**Avis de la mission régionale d'autorité environnementale
sur le projet de construction d'un parc photovoltaïque au sol sur
la commune de Laramière (Lot)**

N°Saisine : 2022-10 849

N°MRAe 2022APO113

Avis émis le 15 septembre 2022

Figure 3 Enjeux des éléments de TVB, réservoirs de biodiversité locale et corridors écologiques – fond google satellite

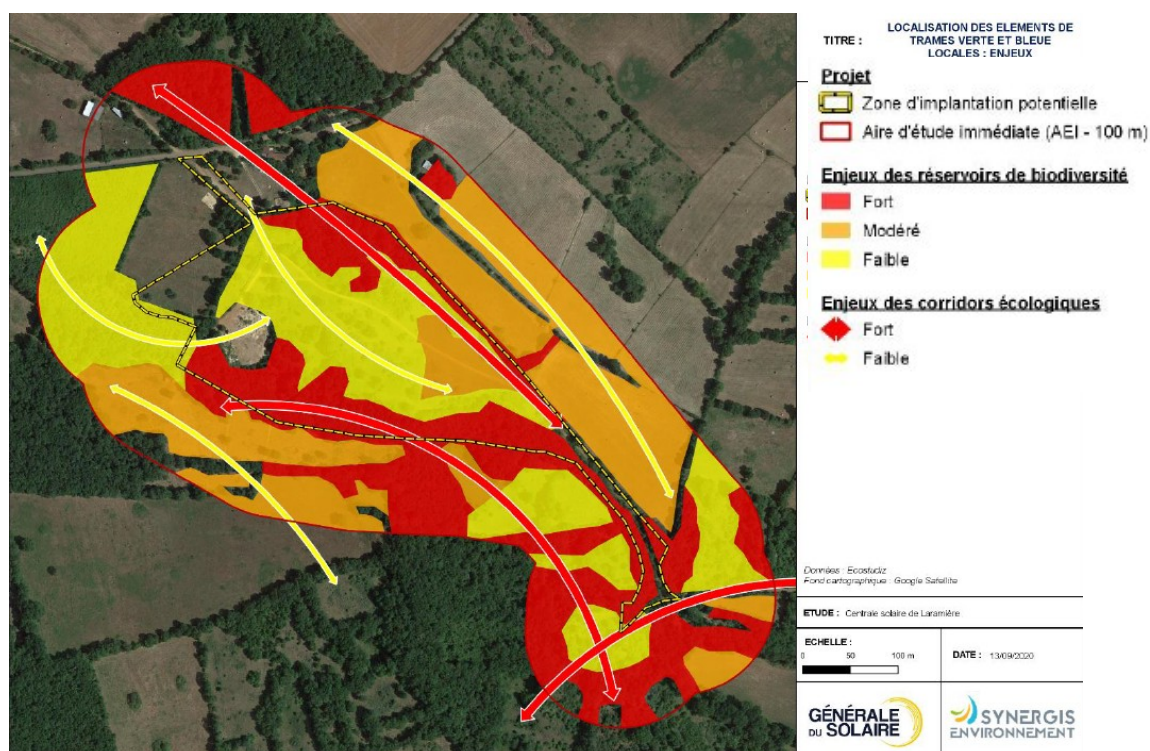
Les zones ouvertes de type Prairie de fauche et Pelouse sèche sont des réservoirs de biodiversité des milieux ouverts. Néanmoins, au vu de la dynamique d'embroussaillage local, l'enjeu local de conservation est évalué par le pétitionnaire comme modéré. Les zones forestières et les linéaires arborés en tant que corridor des milieux boisés sont caractérisés avec des enjeux forts.

Les obligations de débroussailllements prescrites par le SDIS conduiront à altérer des corridors de biodiversité identifiées à l'échelle locale avec des enjeux forts¹⁵ faute de mise en place de mesures d'évitement ou de réduction.

Figure 4 Enjeux écologiques globaux du site d'étude – source Google satellite – réalisation Ecosturdiz

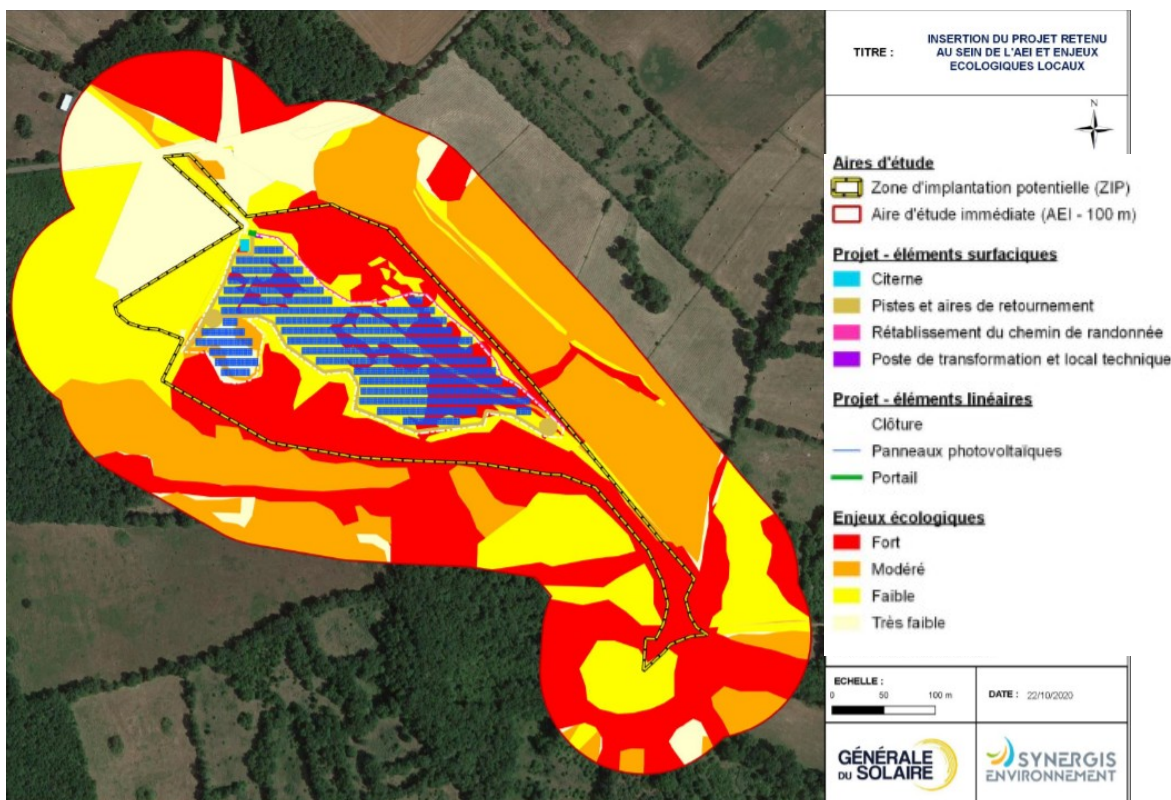
Le porteur de projet propose une carte qui superpose les installations photovoltaïques avec les enjeux naturalistes retenus. Environ 30 % des équipements se situent en zone à enjeux forts.

Le projet, malgré une bonne caractérisation des principaux enjeux naturalistes et des impacts bruts¹³, impacte des habitats naturels présentant le plus de sensibilités environnementales pour les espèces inféodées protégées du site d'étude (Pelouses sèches, Pelouses calcaires, Ourlets à Crachypodium).

La MRAe considère que les mesures d'évitement qui sont retenues ne sont pas suffisantes pour atténuer les surfaces impactées pour les habitats naturels communautaires (la totalité des Pelouses sèches de la ZIP sera impactée, ainsi que 0,96 ha de Pelouses calcaires à brome sur les 1,08 ha de la ZIP soit 89 %). Le projet induira une perte nette de biodiversité notable avec l'altération d'habitats communautaires.

La MRAe recommande de mieux justifier le niveau retenu des impacts bruts pour les espèces inféodées aux milieux boisés défrichés et débroussaillés. La MRAe recommande de justifier le niveau des impacts liés à la destruction d'individus d'espèces nicheuses ou en gîtes, ou à défaut de le revoir.

La MRAe recommande de revoir à la hausse le niveau des impacts bruts retenu pour les espèces nicheuses des milieux ouverts et semi-ouverts en raison de la destruction d'habitats et des risques forts de destruction d'individus (impacts modérés).
